Dotyczy: TPb-26/21 postępowania w trybie podstawowym na remont pomieszczeń budynku przy ul. Marcelesińskiej 42 na potrzeby: Uczelnianego Centrum Wsparcia Badań Klinicznych - UCWBK - przy Uniwersytecie Medycznym im. Karola Marcinkowskiego.

W związku z pytaniami dotyczącymi prowadzonego postępowania, Zamawiający, zgodnie z art. 284 ust. 1 i 2 ustawy z dnia 11 września 2019 r. Prawo zamówień publicznych (Dz. U. z 2019 r., poz. 2019 ze zm.) udziela odpowiedzi:

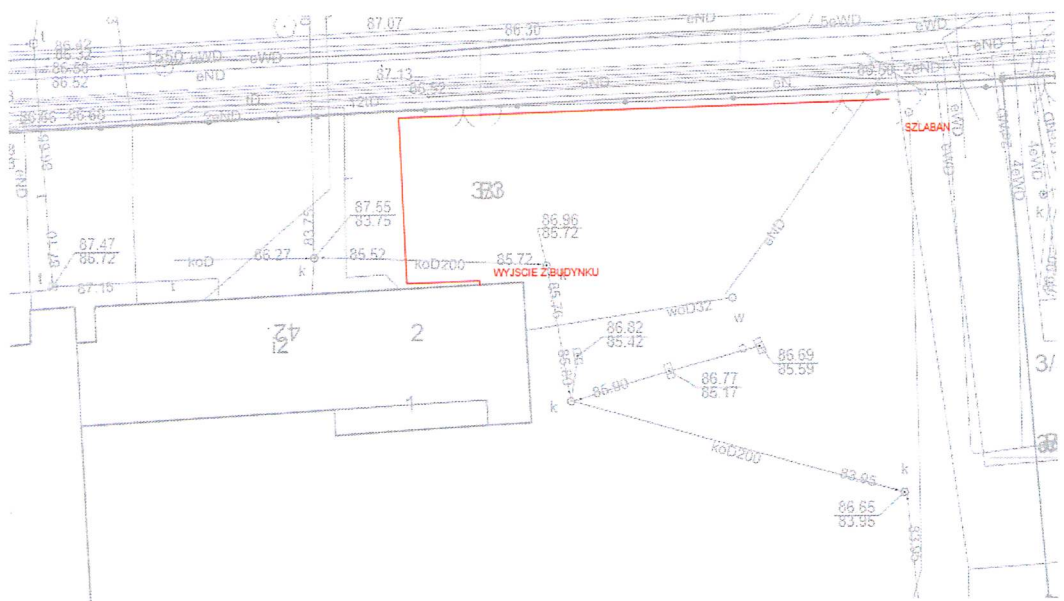
Dostosowanie szlabanu do nowej kontroli dostępu może wiązać się z koniecznością ułożenia nowej linii komunikacyjnej od szlabanu do budynku. Proszę o określenie sposobu ułożenia okablowania, trasy, oraz zakresu odtworzeń?

Kabel w ziemi w rurze ochronnej prowadzonej w ziemi. Długość linii około 50m. W załączeniu zdjęcia sposobu prowadzenia.
